資料 45-2-1-3

令和3年4月14日

長官官房 技術基盤グループ 地震・津波研究部門

内閣府「日本海溝・千島海溝沿いの巨大地震モデルの検討について（概要報告）」に関して公開されたデータを用いた分析結果について（案）

図 2 面積 (S) 及び地震モーメント (Mo) のスケーリング則との比較

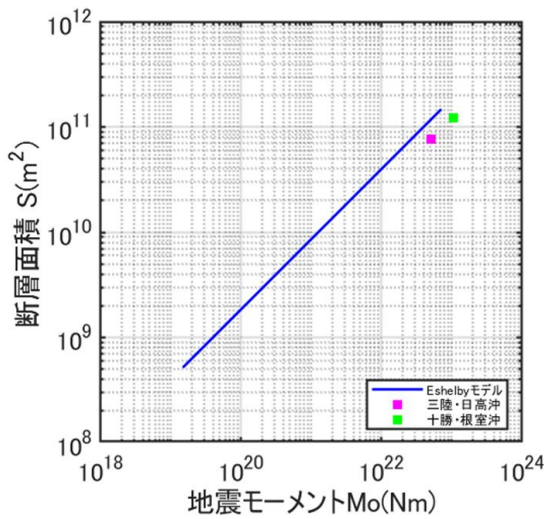
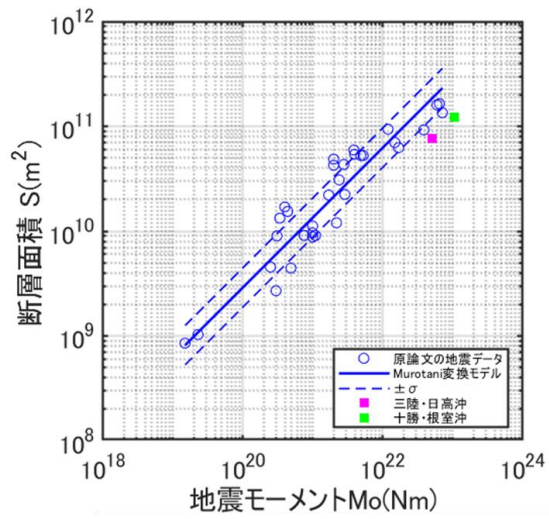
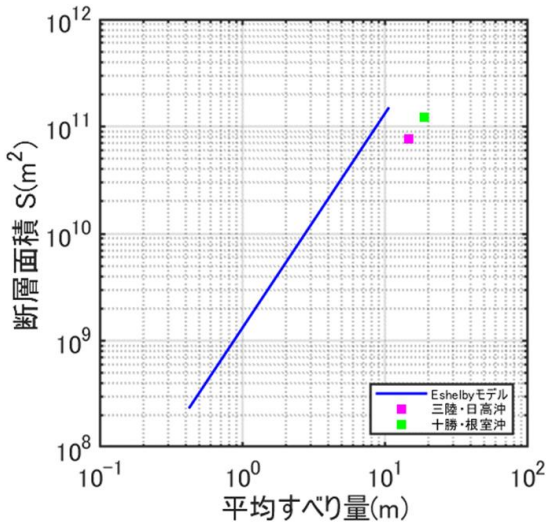
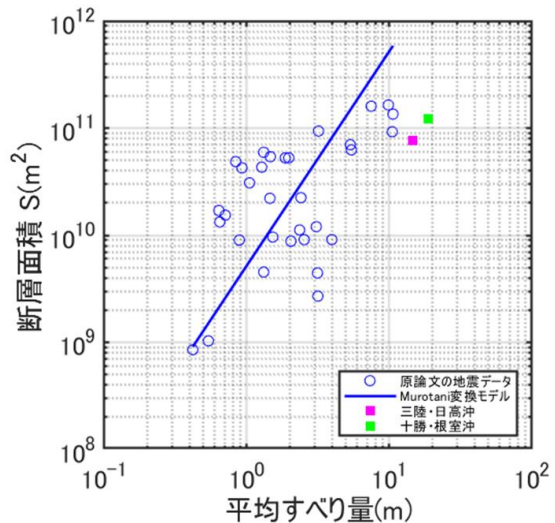
算出した地震モーメント（ M_0 ）及び面積（ S ）並びに平均すべり量（ D ）及び面積（ S ）の関係を、スケーリング則による津波断層モデルで用いる手法（これまでの新規制基準適合審査で用いられてきたEshelby（1957）²⁾の円形クラックモデル（以下「円形クラックモデル」という。）及び複数の地震データからの回帰分析した結果であるMurotani et al.（2013）³⁾（以下「回帰分析モデル」という。）と比較した（図2及び図3）。

その結果、津波堆積物による最大クラスの津波断層モデルの地震モーメントは、同じ面積で比較したとき、円形クラックモデルの約2倍、回帰分析モデルの約4倍であった（図2）。また、津波堆積物による最大クラスの津波断層モデルの平均すべり量及び面積の関係も円形クラックモデルの約2倍、回帰分析モデルの約4倍であった（図3）。

津波堆積物による最大クラスの津波断層モデルの地震モーメントが、スケーリング則による津波断層モデルの地震モーメントに比べて大きな値になっているのは、津波発生年代が異なる全ての津波堆積物を、一つの津波断層モデルで再現しようとしたことによると考えられる。

図4 各モデルのすべり域の累積面積比率

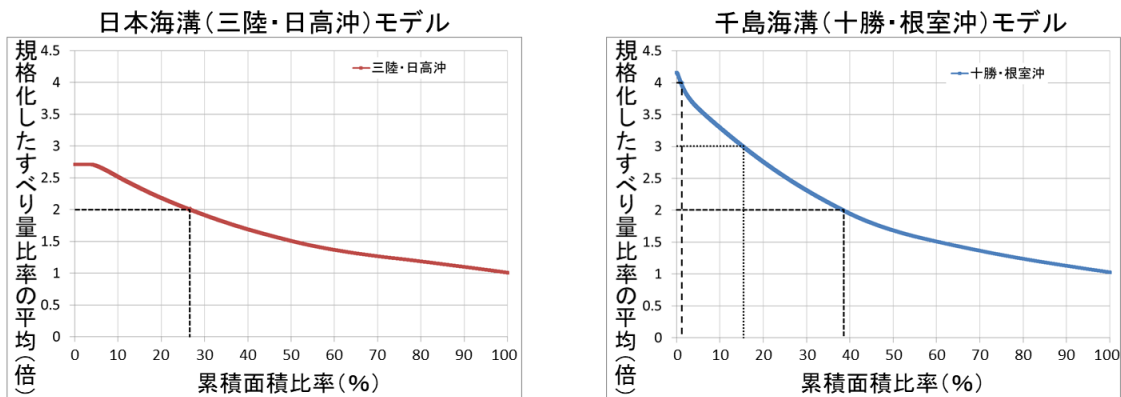
- (1) 断層面全体の平均地震モーメントに対する各小断層の単位面積当たりの地震モーメントの比（以下「規格化したすべり量比率」という。）を大きい順に並べる。
- (2) 大きい方から順に規格化したすべり量比率を平均化した値を縦軸に、各小断層の累積面積比率を横軸にとり、すべり量比率とそれが占める面積を算出する。
- (3) 杉野他（2014）⁵⁾の特性化波源モデル（以下「特性化波源モデル」という。）の場合と比較する（図4）。

その結果、日本海溝（三陸・日高沖）モデルは、特性化波源モデルと比べて、平均すべり量の2倍（2D）となる領域の累積面積比率が小さいことを確認した。一方、千島海溝（十勝・根室沖）モデルでは、特性化波源モデルとほぼ同じ累積面積比率であることを確認した（表2）。

2.2の平均すべり量の分析結果も踏まえると、日本海溝（三陸・日高沖）モデルでは、より狭い領域に大きなすべり量が設定されたと考えられる。
